Modulo per la presentazione delle osservazioni per i piani/programmi/progetti sottoposti a procedimenti di valutazione ambientale di competenza statale

ID: Codice procedura (ID_VIP/ID_MATTM): 12691

“Progetto di un impianto eolico denominato “Pitigliano” ubicato nei comuni di Pitigliano (GR) e Sorano (GR) costituito da 20 (venti) aerogeneratori di potenza nominale 7,0 MW per un totale di 140,0 MW con relative opere connesse ed infrastrutture indispensabili”

TESTO DELLE OSSERVAZIONI

Immagine 3. Cumulo di una parte di impianti eolici, fotovoltaici e geotermici industriali in progettazione ed esistenti intorno all’eolico industriale “Pitigliano”.

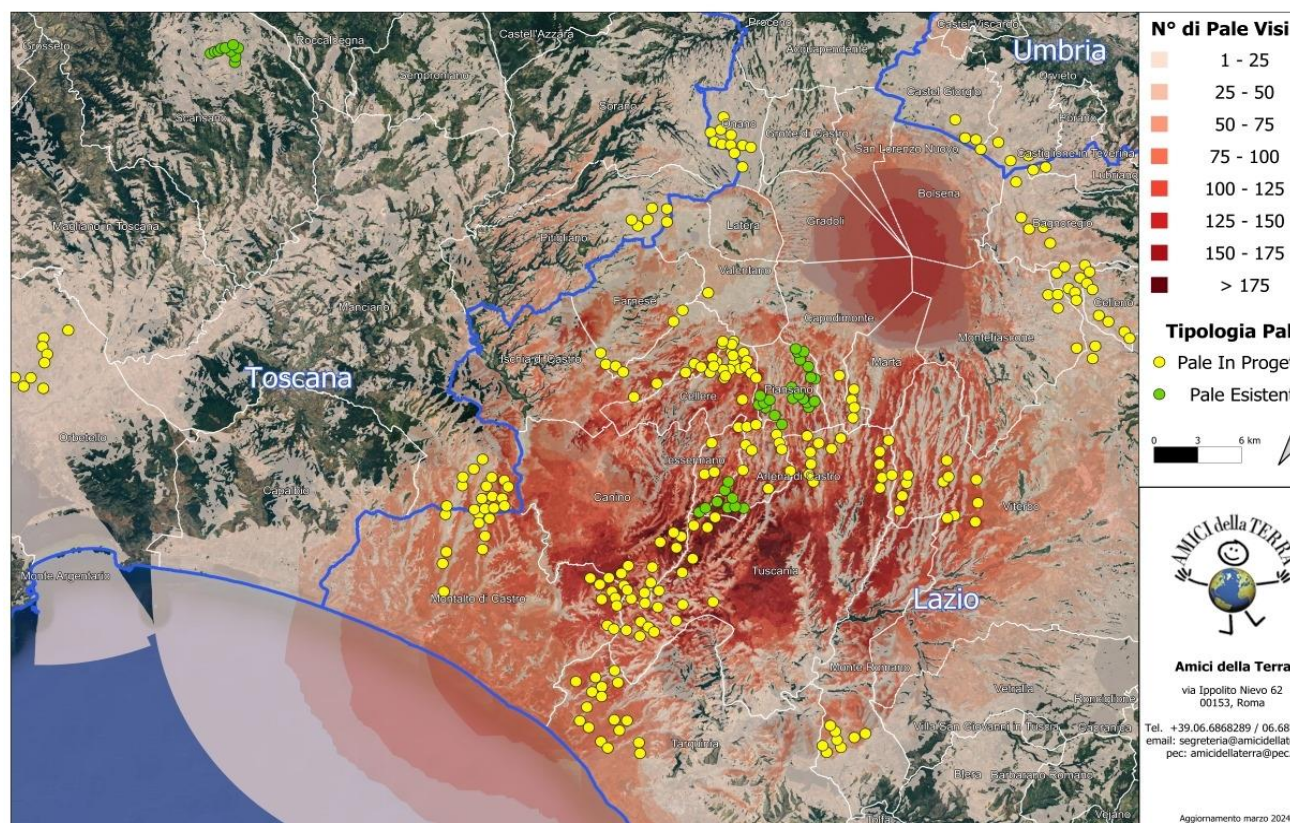
Beni Culturali “*Ambito paesaggistico, geologico e geomorfologico dell’orlo della caldera di Latera ...*” Non vengono nemmeno citati gli impianti eolici in progetto al MASE, il “Rempillo” (6 aerogeneratori) e un altro in verifica amministrativa di 14 aerogeneratori e 72, 6 MW. Ad oggi nei territori di Pitigliano, Sorano e in quello limitrofo potenzialmente potrebbero essere insediati 40 aerogeneratori alti 200 metri e larghi 170. Ma la proponente non cita neanche altri impianti che creerebbero il cumulo e quindi maggiore impatto. Infatti, sul territorio della “Città del Tufo” (Sorano e Pitigliano) impatterebbero anche l’impianto eolico “Montarzo” di Onano con 13 aerogeneratori con le dimensioni ricordate, l’altro eolico industriale nel territorio di Valentano con sette aerogeneratori (stesse dimensioni), gli impianti di Farnese con un minieolico di 3 Torri alte 60 metri già installate in località Poggio del Crognolo e l’impianto eolico industriale “Vallerosa” (7 aerogeneratori alti 200 metri e larghi 158 metri) in procedura VIA presso la Regione Lazio. Inoltre, altri impianti del minieolico già presenti a Valentano, Cellere e Piansano e due progetti eolici industriali con le stesse dimensioni (200 m x 170 m) nel Comune di Ischia di Castro. La valutazione del cumulo non prende neanche in considerazione gli impianti industriali di fotovoltaico e agrivoltaico in progetto a Farnese, Valentano, Ischia di Castro, Cellere. L’impianto geotermico in procedura Via al MASE, progettato nella Caldera di Latera. Quindi è stata effettuata una valutazione del potenziale impatto cumulativo non veritiera a dispetto di quanto affermato dalla proponente che sostiene di aver preso in considerazione uno spazio di 10 km intorno al suo impianto per gli impatti che si creerebbero.

Riguardo al cumulo degli impianti FER, le mappe prodotte dalla proponente riguardano, come già evidenziato, soltanto una parte molto piccola degli impianti FER dell'area intermedia e vasta e in particolare di quelli eolici che contribuiscono a creare un notevole cumulo e la saturazione del territorio tosco laziale. Riguardo al cumulo dei soli impianti eolici si riporta la mappa dell'intervisibilità degli impianti eolici elaborata dall'Associazione nazionale “Amici della Terra”.

IMMAGINE n. 2 Impianto eolico industriale “Pitigliano” e distanze aerogeneratori dai Vincoli della Conca del Lago di Mezzano...

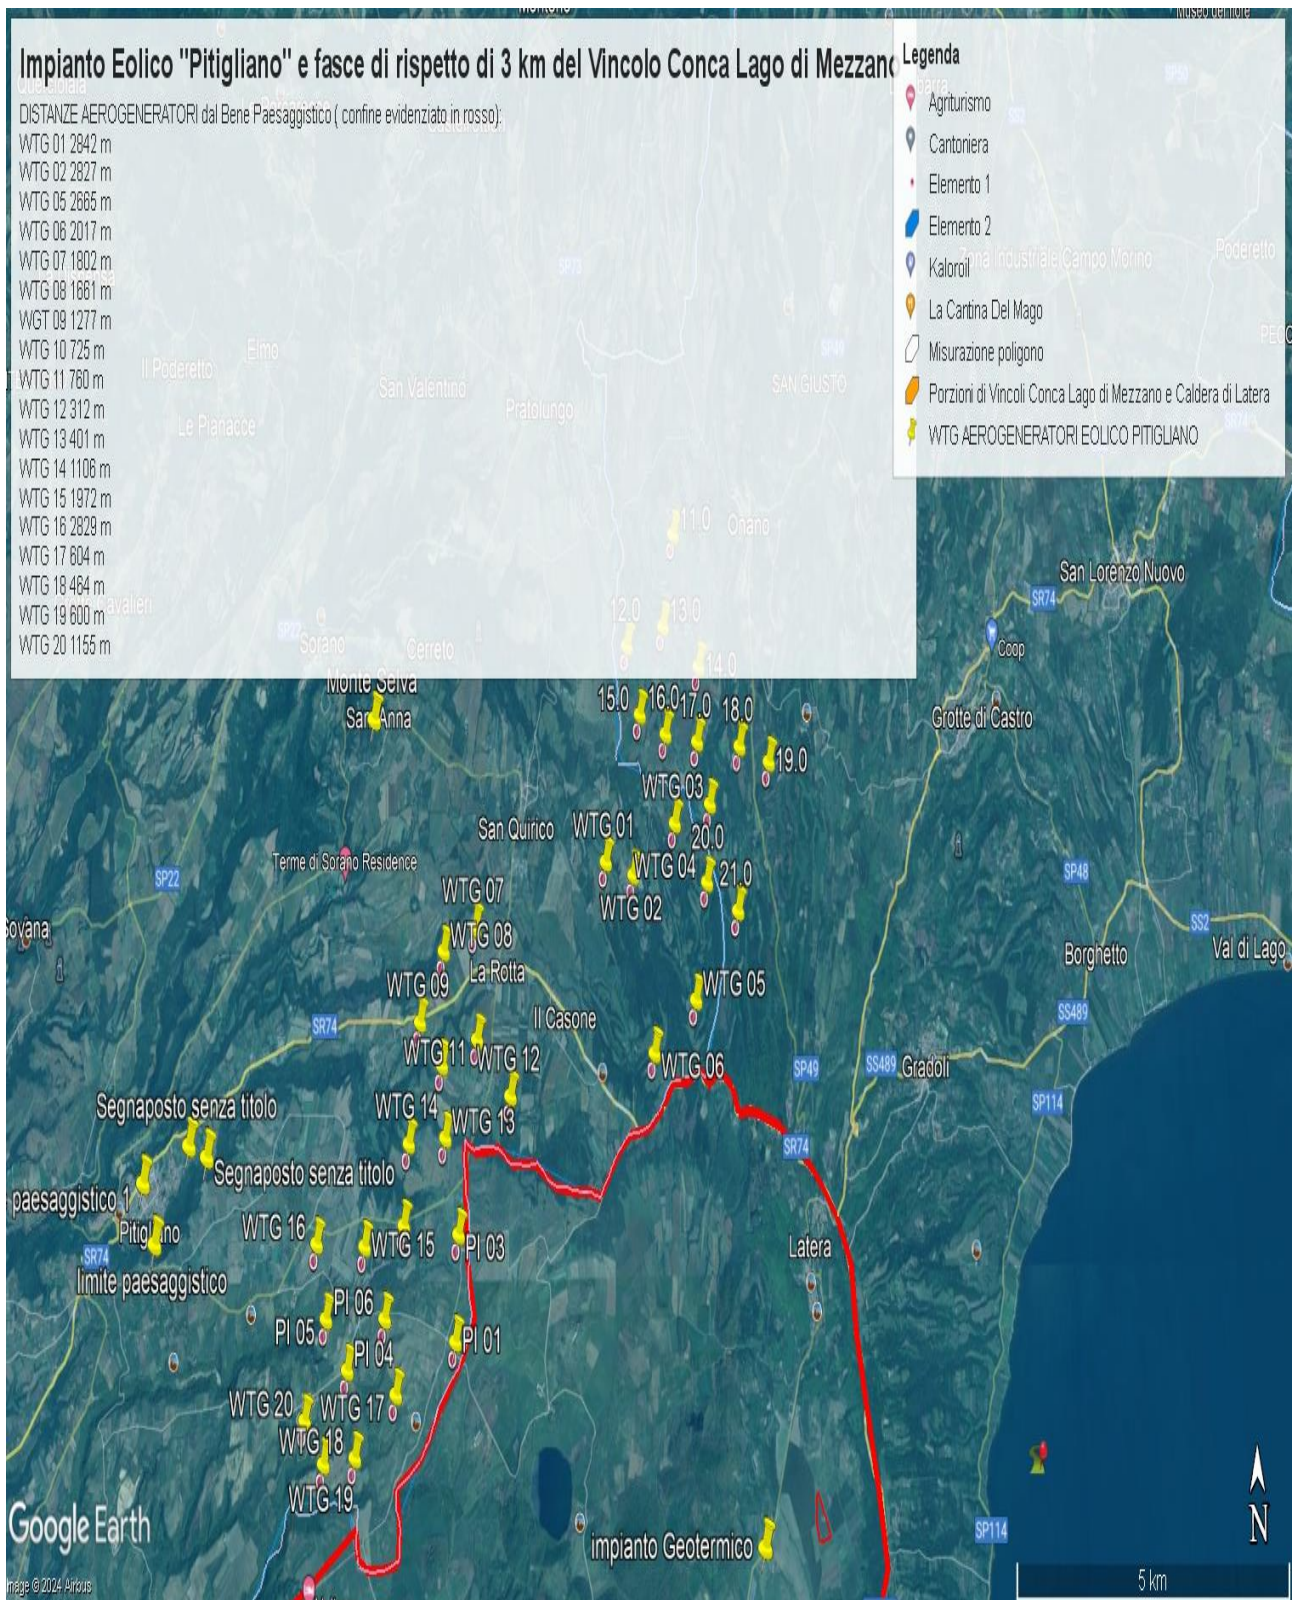
Al contrario si evidenzia che l'impianto eolico industriale citato non solo ricadrebbe con tutti e 20 gli aerogeneratori all'interno delle fasce di rispetto di 3 km di due vincoli paesaggistici di notevole interesse pubblico esistenti nella Regione Lazio e con una parte di essi nel vincolo paesaggistico del Centro abitato di Sorano (GR) quindi in aree non idonee all'installazione di impianti di energia rinnovabile. Addirittura, alcuni aerogeneratori sarebbero ubicati a poche centinaia di metri dai perimetri dei due vincoli paesaggistici laziali ex art 136 del CBC.

Come è illustrato nell'immagine si ribadisce che l'impianto industriale "Pitigliano" ricade completamente all'interno delle fasce di rispetto dei due vincoli di notevole

IMMAGINE n. 3 Impianto eolico industriale “Pitigliano” e distanze aerogeneratori dai Vincolo “Orlo della Caldera di Latera.

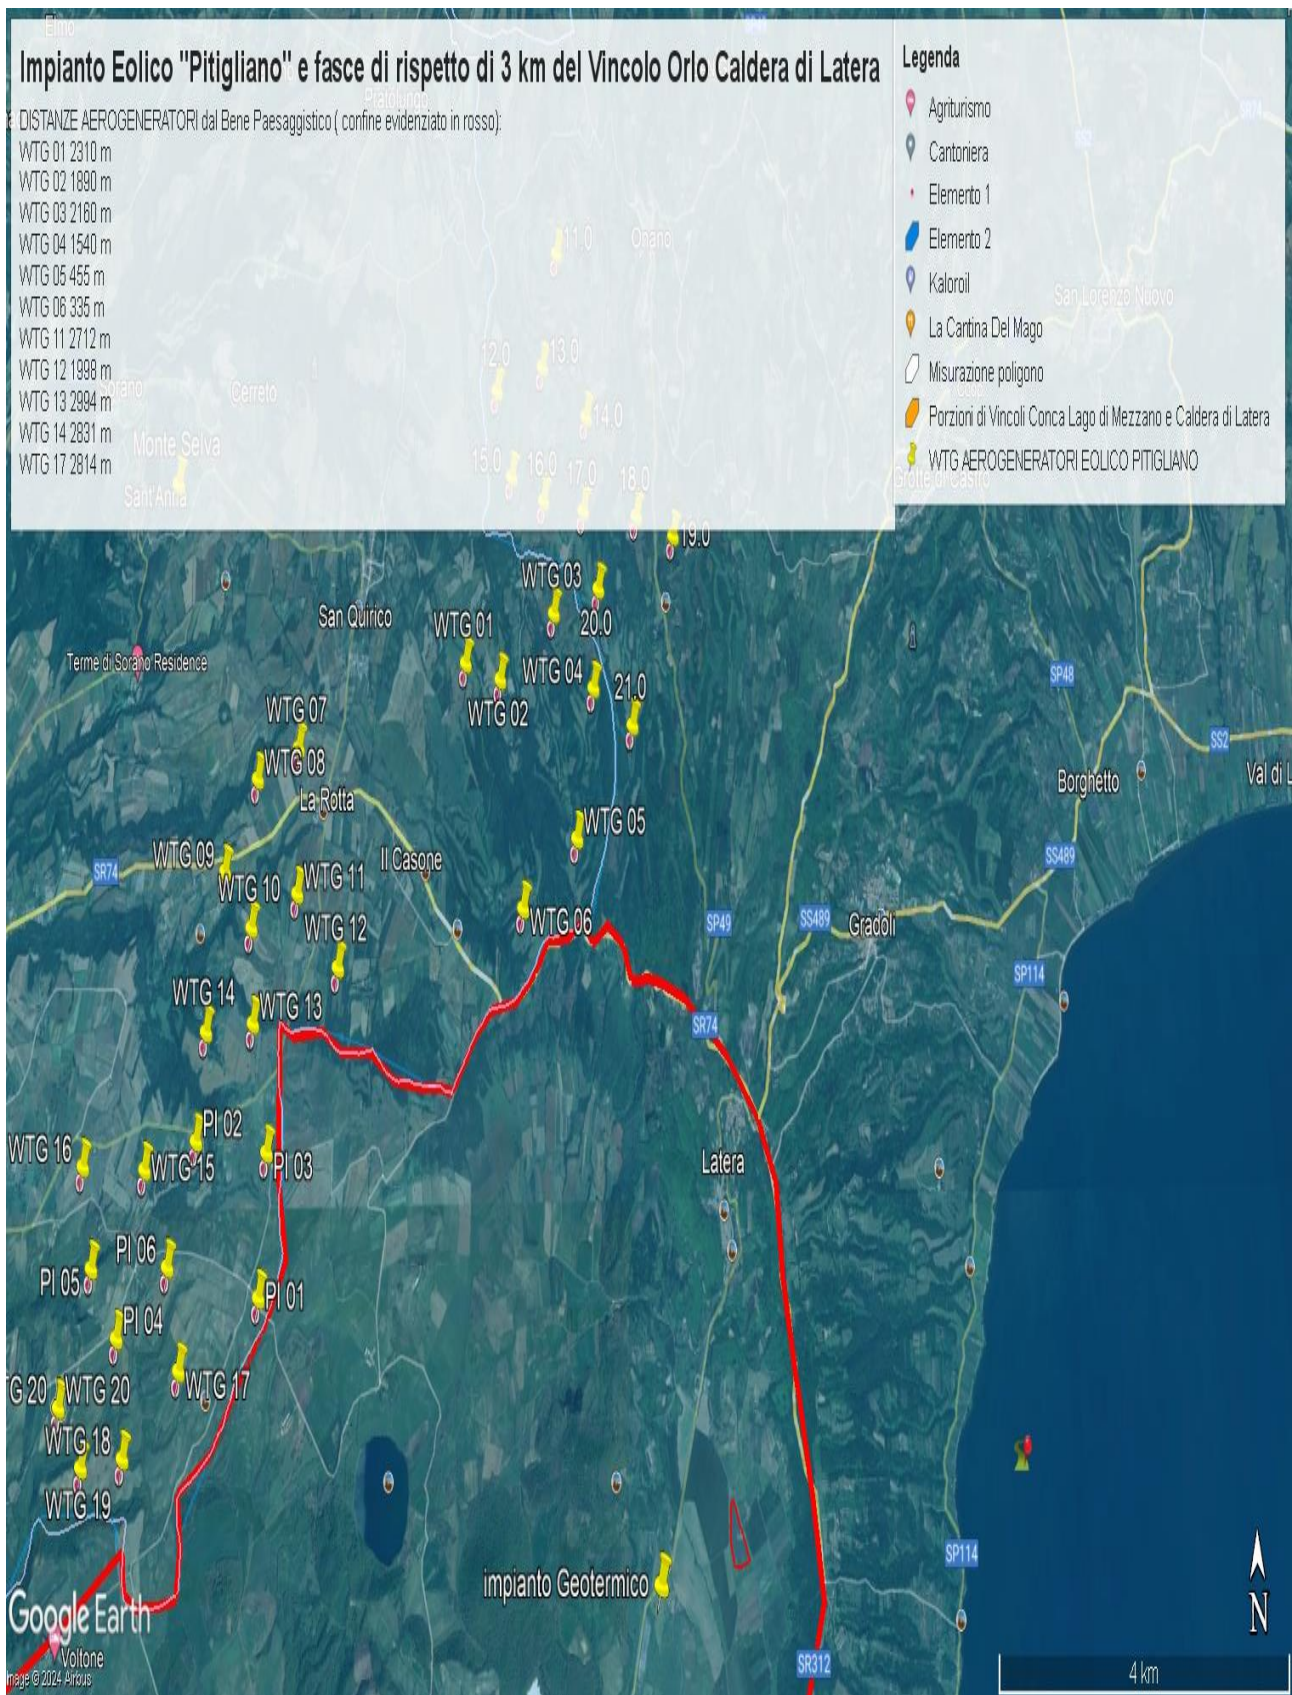
Concludendo, si evidenzia ancora che la proponente non effettuando la procedura prevista dalla Parte III delle Linee Guida nazionali ha ignorato un vincolo paesaggistico di notevole interesse pubblico istituito con un provvedimento del Segretariato regionale del Ministero della Cultura per il Lazio che ha emanato il Decreto di dichiarazione di notevole interesse pubblico n. 22 del 15.02.2024 ai sensi e per gli effetti dell'art. 136, co. 1, lett. c) e d) del decreto legislativo 22 gennaio 2004, n. 42, "Ambito paesaggistico, geologico e geomorfologico dell'orlo della caldera di

interesse pubblico e lambisce quelle di un terzo vincolo e quindi come affermato dal Consiglio di Stato nelle sentenze citate, l'impianto è insediato in area non idonea ai sensi dell'art. 20 comma 8 lettera c quater del D.Lgs. n. 199/2021 e ss.mm.ii al contrario di quanto sostiene la proponente.

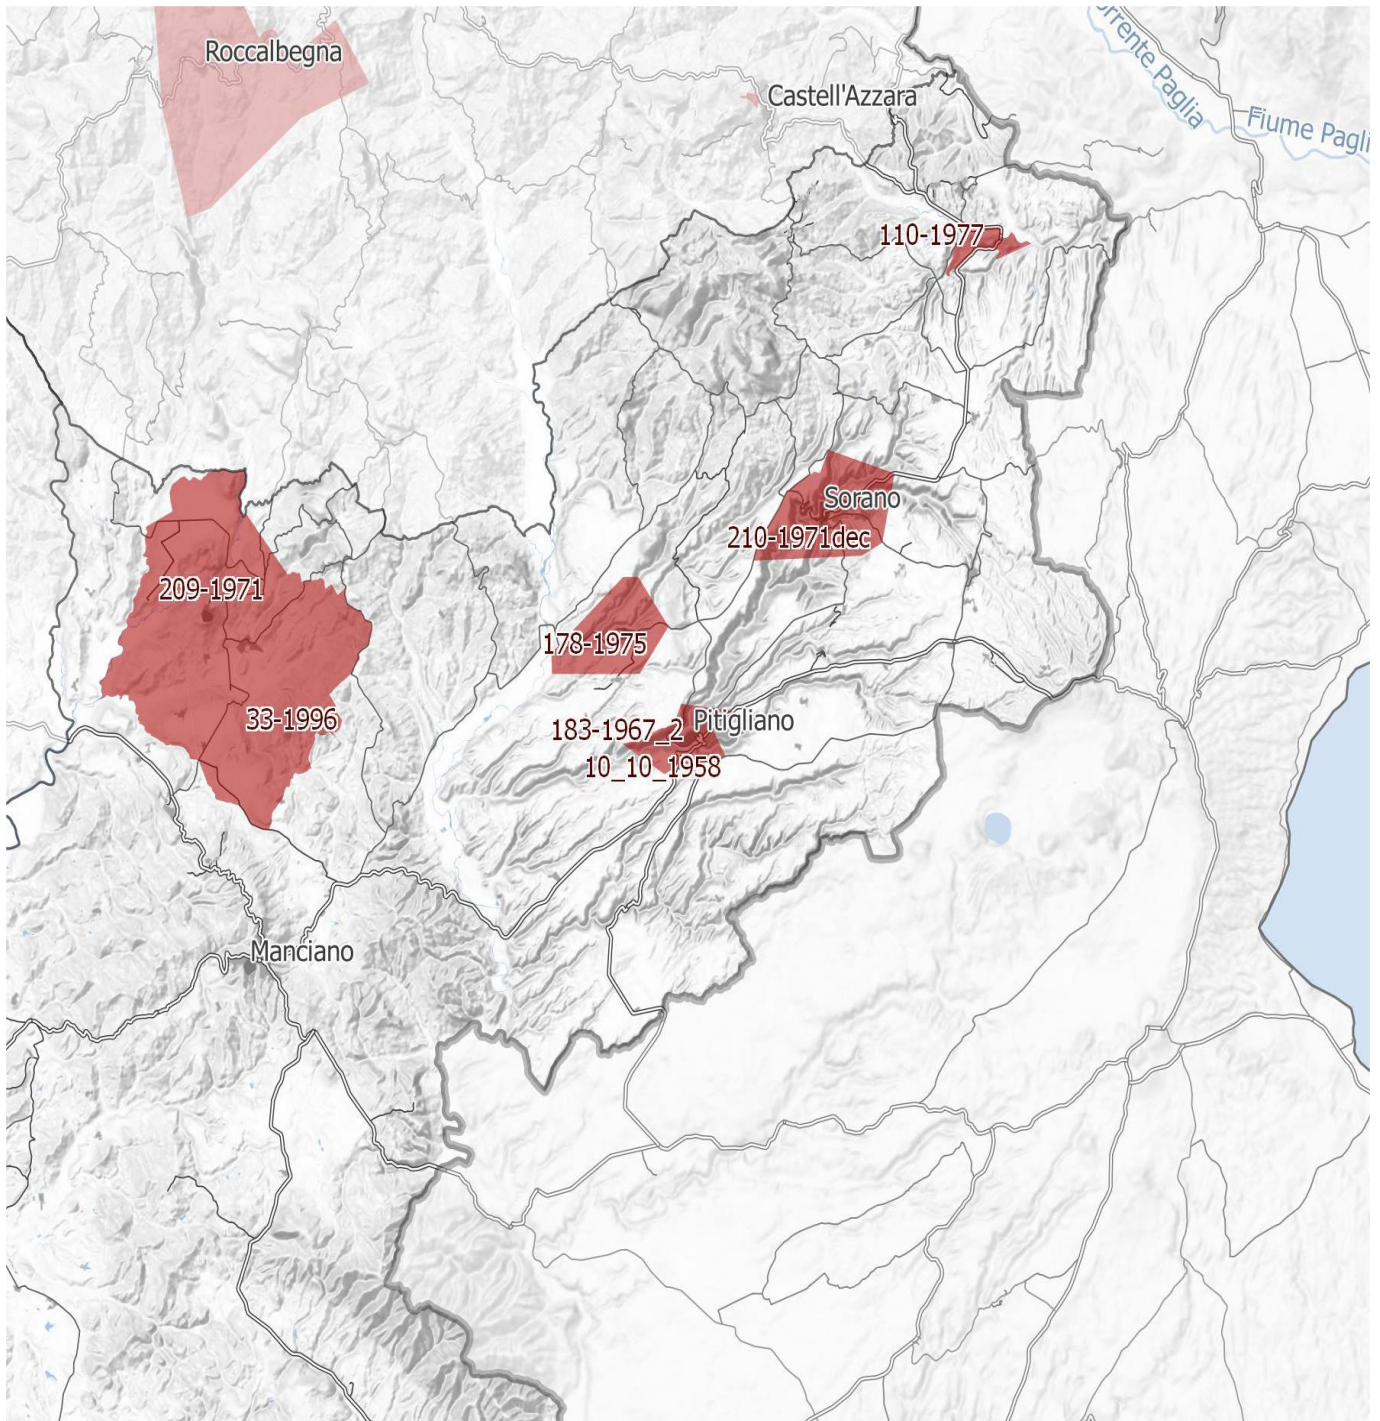
Inoltre, come sostiene la Proponente parte dell'impianto si verrebbe a trovare a 3,5 km dal centro abitato di Sorano. Infatti, tre degli aerogeneratori WTG 08, 09, 10 sono addirittura all'interno delle fasce di rispetto dei 3 km del suo vincolo paesaggistico di notevole interesse pubblico ex art 136 del CBC. Si evidenzia che così si crea

IMMAGINE n. 4 Si evidenzia che i tre aerogeneratori WTG 07, WTG 08 e WTG 09 impattano con il vincolo paesaggistico di notevole interesse pubblico del Centro Storico di Sorano. Il WTG 07 si troverebbe a 2828 m, WTG 08 2504 e WTG 09 2990. Il cavidotto dell'impianto invece impatta in buona parte del Vincolo paesaggistico ex art. 136 del CBC del Centro Storico di Pitigliano.

IMMAGINE n 5. Mappa eolici elaborata dall'Associazione Amici della Terra. La mappa evidenzia il cumulo degli impianti tra Lazio e Toscana.

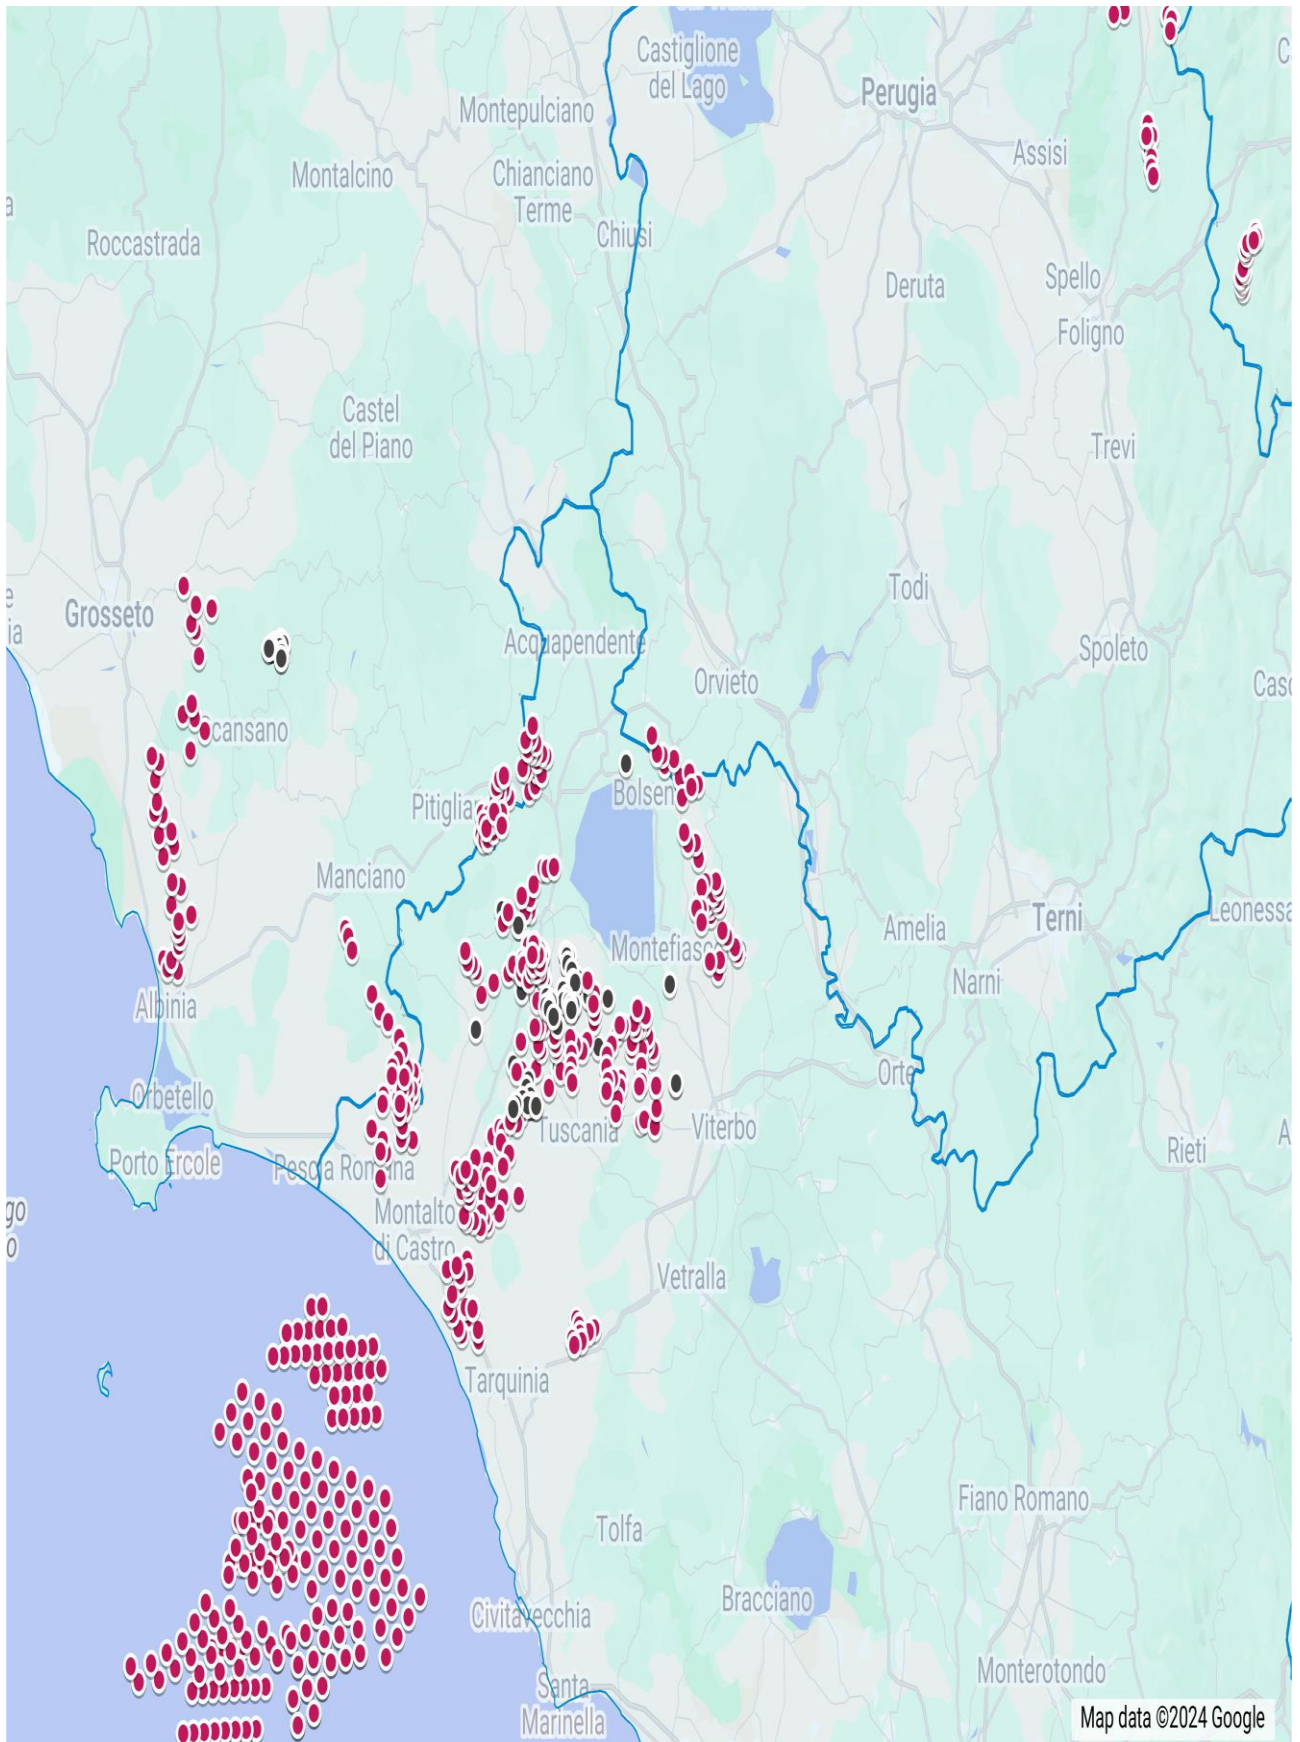
Se agli impianti eolici rappresentati qui sopra che non comprendono sia l'impianto eolico Pitigliano e le altre 14 pale del progetto eolico in verifica amministrativa sempre nel territorio di Pitigliano si aggiungono i migliaia di ettari (7000 fin'ora) di territorio occupato dagli impianti fotovoltaici e agrivoltaici e dalle altre tipologie appare chiaro il numero spropositato degli impianti FER nella bassa toscana e nella Tuscia.
